**Variante alla SS12 da Buttapietra  
alla tangenziale SUD di Verona**

**PROGETTO DEFINITIVO**

**ELABORATI GENERALI  
RELAZIONE DI RISPOSTA ALLE OSSERVAZIONI E AI  
PARERI PERVENUTI SUL PORTALE MITE**

**Relazione di rispondenza al punto 16 della nota MASE Prot. GEN  
E.0830.850**

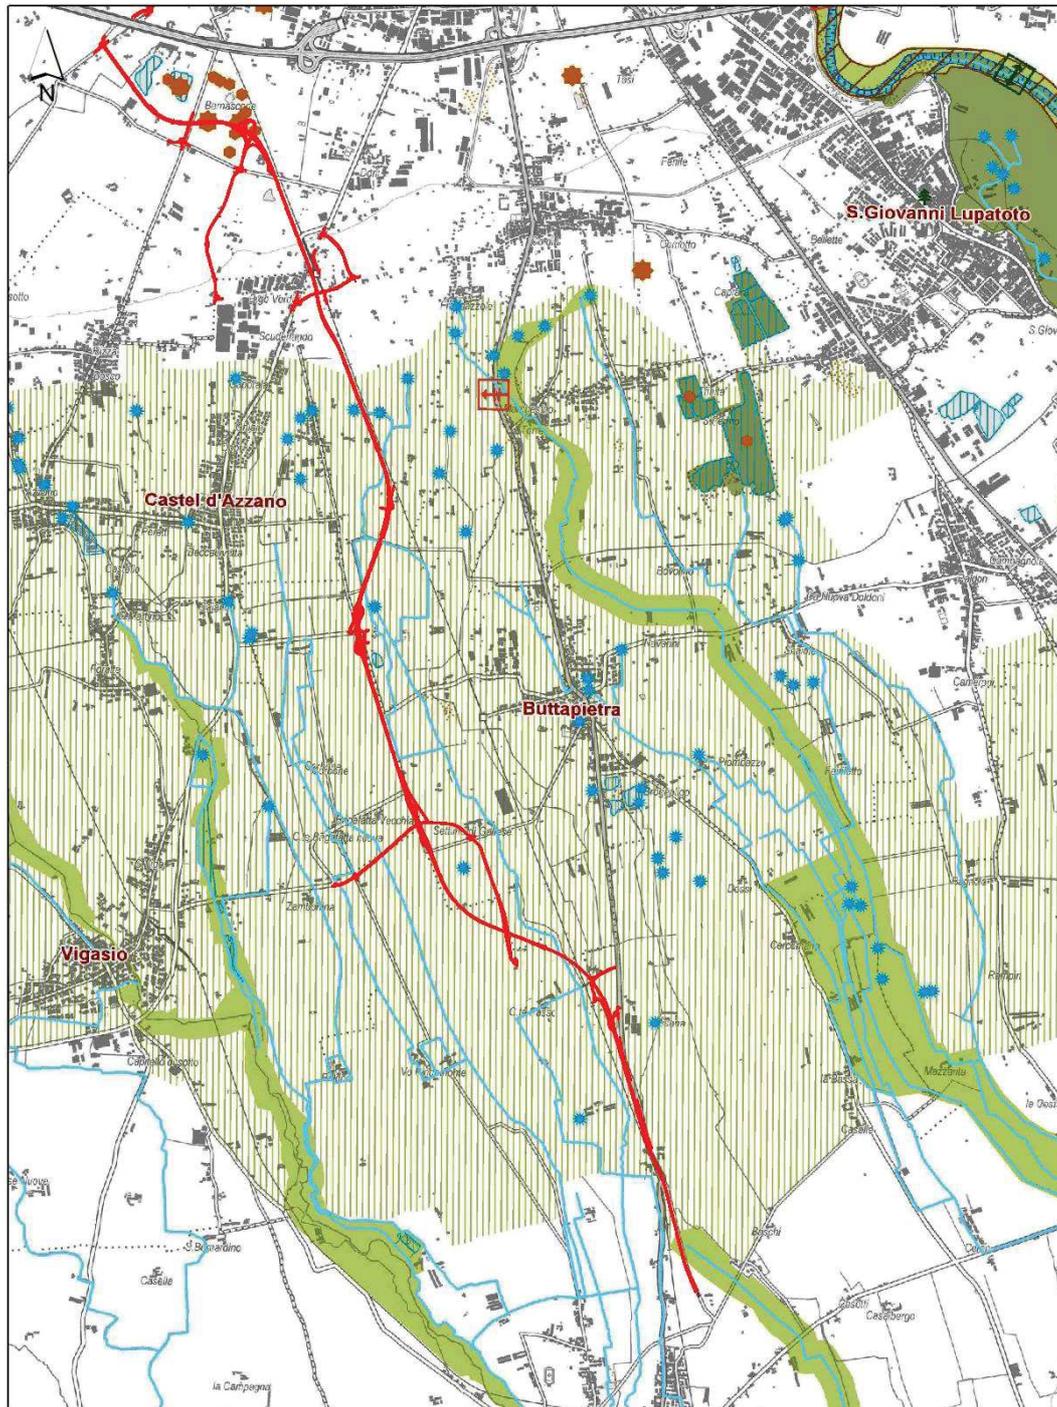
- 3. Si ritiene utile e necessaria la lettura urbanistica delle informazioni presenti sulle tavole di PAT di ciascun comune, denominate:*  
*Tav. 2— Carta delle Invarianti*  
*Tav. 3 — carta delle Fragilità*  
*La lettura va effettuata sia in riferimento al tracciato di progetto che alle aree di cantiere.*

La relazione ambientale di progetto è redatta tenendo in debito conto le richiamate tavole del PAT.

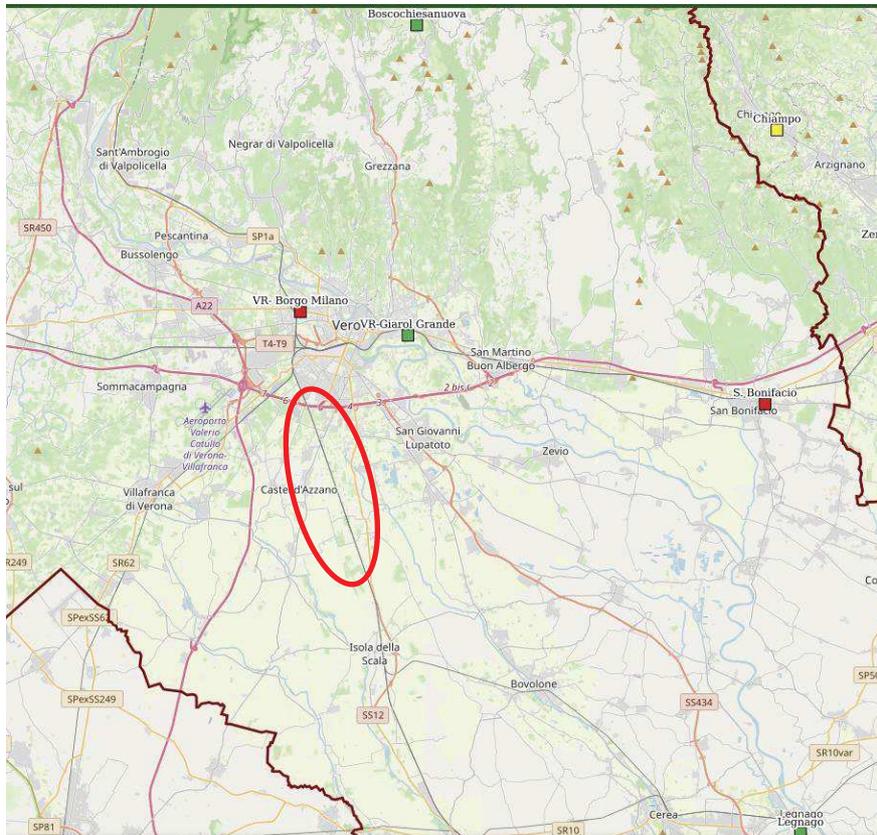
– ARIA

**È stata effettuata una ottimizzazione dello Scenario Post operam includendo tra le sorgenti emmissive,**

oltre la variante in progetto, anche l'attuale SS 12 nei pressi dell'abitato di Buttapietra. Tale abitato è stato preso a riferimento per valutare gli effetti relativi alla messa in esercizio della variante in progetto lungo la SS12 storica. I risultati sono riportati negli elaborati in revisione B

I risultati relativi all'abitato di Buttapietra sono riportati nei nuovi elaborati T00IA04AMBPL36\_A, T00IA04AMBPL37\_A, T00IA04AMBPL38\_A, T00IA04AMBPL39\_A e T00IA04AMBPL40\_A. I risultati sono stati recepiti anche nell'elaborato Relazione di Analisi ambientale T00IA04AMBRE01B.

In relazione sono stati aggiunti anche dei ricettori, nell'abitato di Buttapietra, identificativi di gruppi di edifici abitativi, potenzialmente più esposti all'inquinamento atmosferico generato dai flussi di traffico su cui si è effettuato un confronto tra i vari scenari (ante, opzione zero, post.).

#### PAT - Tav. 2 Carta delle invarianti

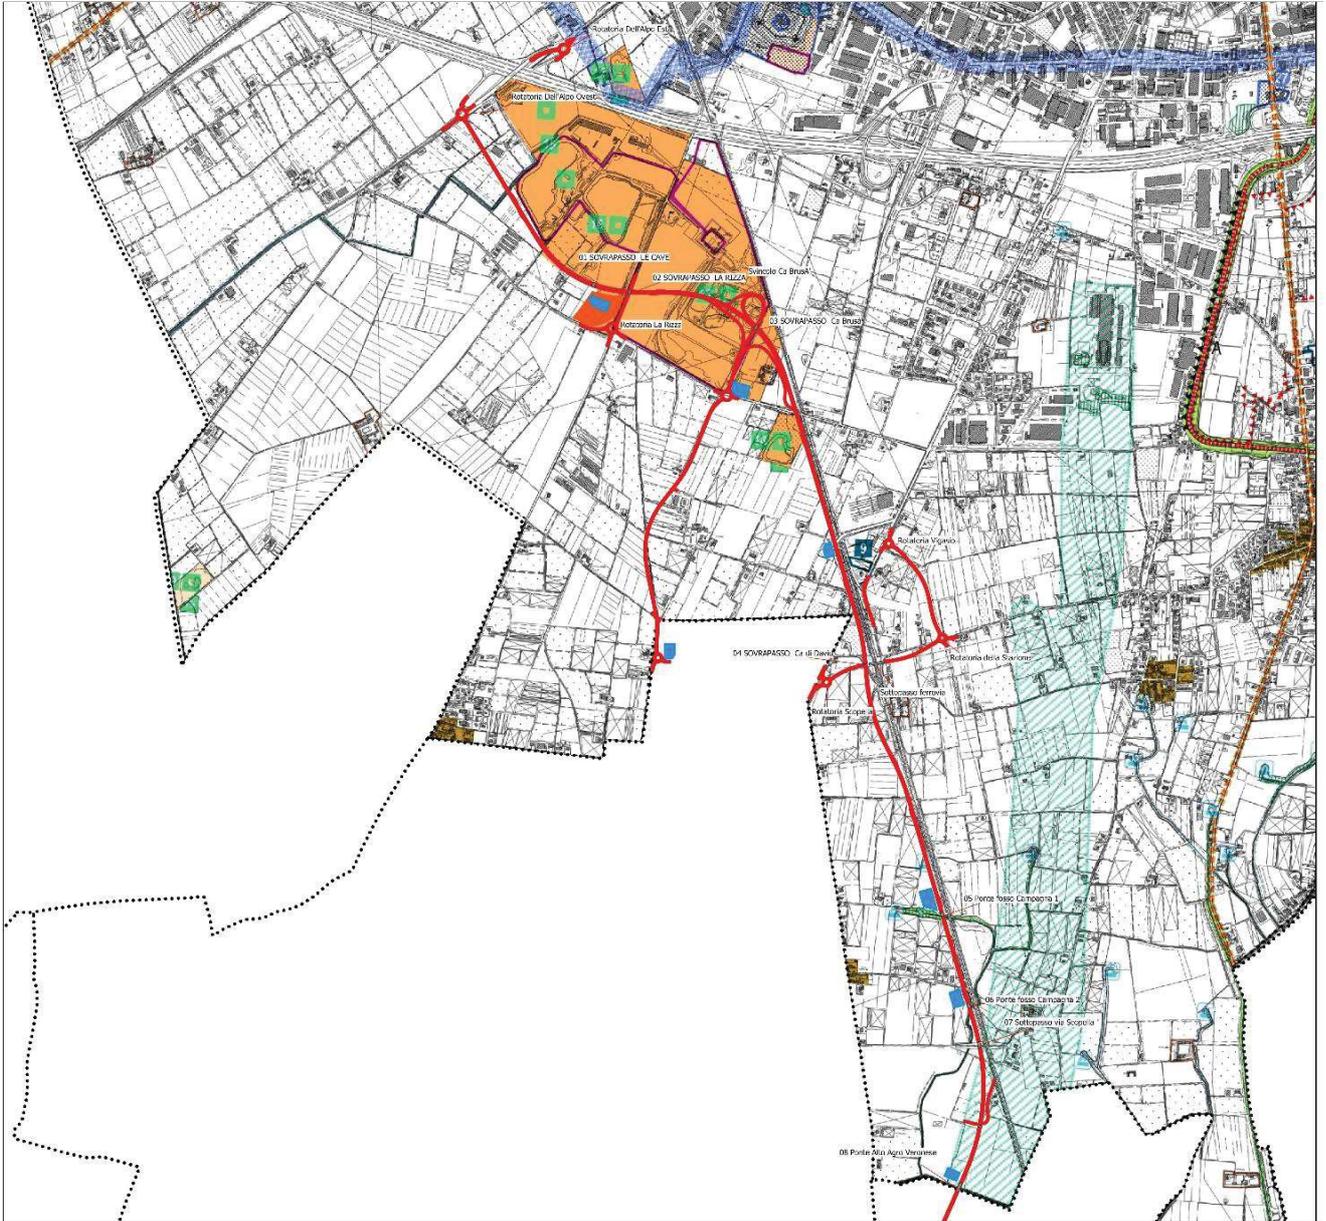
- a. gli elaborati del PAT - Tav. 2 Carta delle invarianti e del PI - Tav. 2.1 Tutela del paesaggio e la relativa disciplina, si limitano a confermare quanto rilevato dallo Studio nell'esame della pianificazione sovraordinata, ovvero l'individuazione di un ambito di "paleoalveo" (PAT - NTA, Art. 34 e PI - NTO, Art. 57) che intercetta il tracciato stradale di progetto a ridosso del confine con il Comune di Buttapietra e la presenza diffusa di "risorgive, sorgenti, sguaZZi e fontanili" (PAT - NTA, Art. 32);

**PI - Tav. 3.1 Rete ecologica locale**

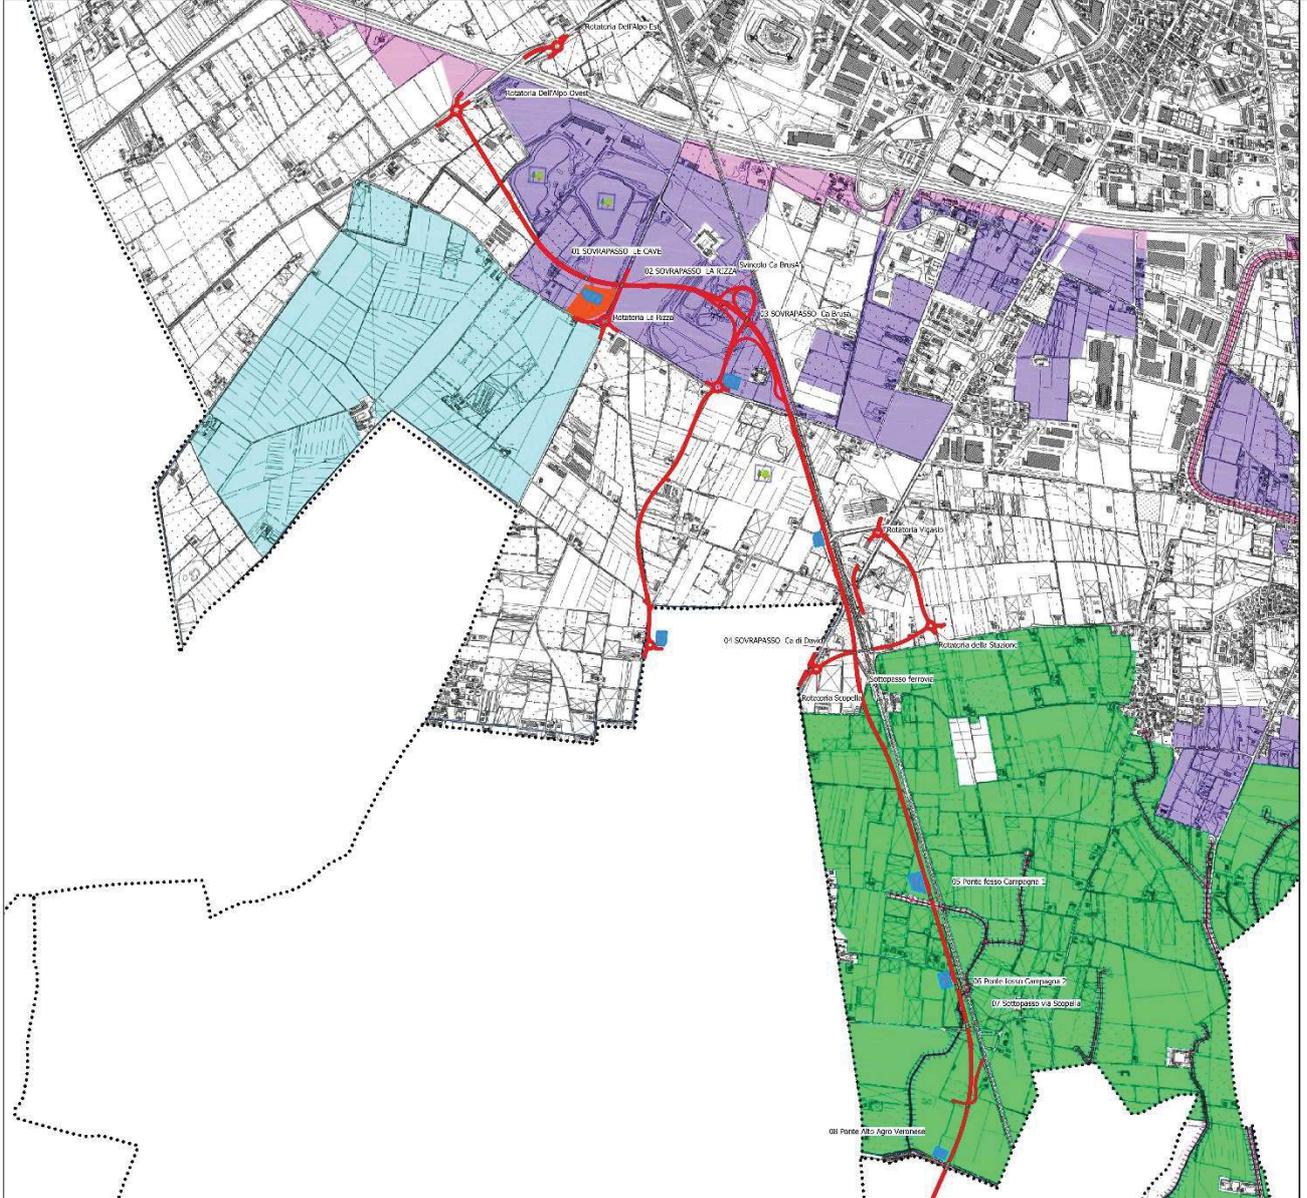
b. gli elaborati del PI - Tavv. 3.1 e 3.2 Rete ecologica locale e la relativa disciplina di cui alle NTO — PARTE 1 — Titolo I — Capo 5, Artt. da 58 a 66 con specifico riferimento alla presenza di "corridoi ecologici secondari" (Art. 60), 'aree di connessione naturalistica e di ammortizzazione della frangia urbana' (Art. 62), "aree puntiformi (stepping stones)" (Art. 63), nonché delle "aree di restauro ambientale - ambito di rinaturalizzazione delle risorgive" (Art. 65), "aree di mitigazione ambientale" (Art. 66) e alle relative prescrizioni per la localizzazione, la progettazione e la realizzazione degli interventi.

- alla luce degli indirizzi e prescrizioni dettate dalla disciplina del paesaggio e della rete ecologica del RI. si ritiene possano essere implementati gli interventi di inserimento paesaggistico ed ambientale perseguendo una maggiore integrazione con gli ecosistemi acquatici e ripariali esistenti (peraltro compiutamente esaminati nella Relazione descrittiva interventi di inserimento paesaggistico e ambientale, paragrafi 6.6 e 6.7).

L'analisi della *Densità degli ecotopi [Dep]* (Caporali et al.,2003; Rutledge,2003) condotta evidenzia elevati livelli di frammentazione della componente naturale e seminaturale denotando una minore attitudine a sostenere la biodiversità tipica degli habitat estesi. La configurazione che ne deriva risulta tipica degli ambienti di pianura dove i campi coltivati predominano sul resto degli usi del suolo.

Alla luce di quanto argomentato, si rileva l'oggettiva difficoltà di implementare gli interventi di inserimento paesaggistico ed ambientale, poiché si andrebbe ad intervenire all'interno di terreni agricoli ed aree produttive. Ciò nonostante, dove è attualmente presente vegetazione arborea ed arbustiva, si procederà, utilizzando gli esigui spazi disponibili, a adottare le seguenti tipologie di mitigazione:
